## Créer un boulevard accueillant pour toutes et tous

Le département des Yvelines porte un projet de réaménagement de l'axe pour créer deux pistes cyclables unidirectionnelles. Si nous allons dans le sens du département sur la nécessité de moderniser la D 186, nous pensons qu'il faut porter un projet plus ambitieux pour ne pas rater l'opportunité d'améliorer véritablement le cadre de vie des habitants. Un tel projet passe par la suppression d'une voie de circulation dans chaque sens sur la portion de la D 186 où le trafic est faible, afin de restituer cet espace aux habitants et aux mobilités actives. Ainsi, il deviendrait possible de véritablement apaiser la majeure partie du boulevard, d'en faire un lieu de vie agréable pour se promener, de valoriser les commerces locaux, de renforcer sa végétalisation et de créer un itinéraire cyclable structurant et qualitatif pour les déplacements du quotidien.

Le Collectif Vélo Île-de-France et MDB-ID appellent les élus communaux à soutenir leur projet de réaménagement auprès du département.

Zoom sur le projet de réaménagement du département - pourquoi faut-il l'améliorer ?

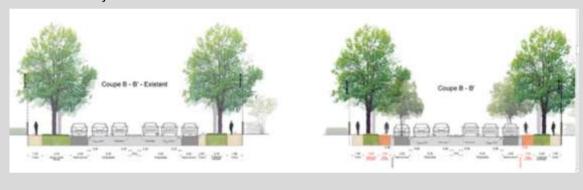
- L'espace dédié à la circulation piétonne est réduit, même s'il conserve toujours au moins le minimum réglementaire d'1,4 m
- Les fosses des arbres sont modifiées, avec le risque de dommages qu'une telle opération comporte alors que le réchauffement climatique rend au contraire nécessaire de renforcer la résistance des arbres existants,
- La largeur des pistes cyclables ne répond pas aux normes du cahier des charges du VIF, elle est limitée à 1,5 m, alors que la ligne V5 passe par cette voie.
- l'aspect essentiellement routier de la voie est maintenu, avec 6 voies routières : 4 dédiées à la circulation et deux au stationnement.
- la nouvelle végétalisation intercalée avec le stationnement est limitée à des arbres à petit développement, car ils se trouvent trop près d'un 1er alignement pour être de haut-jet.
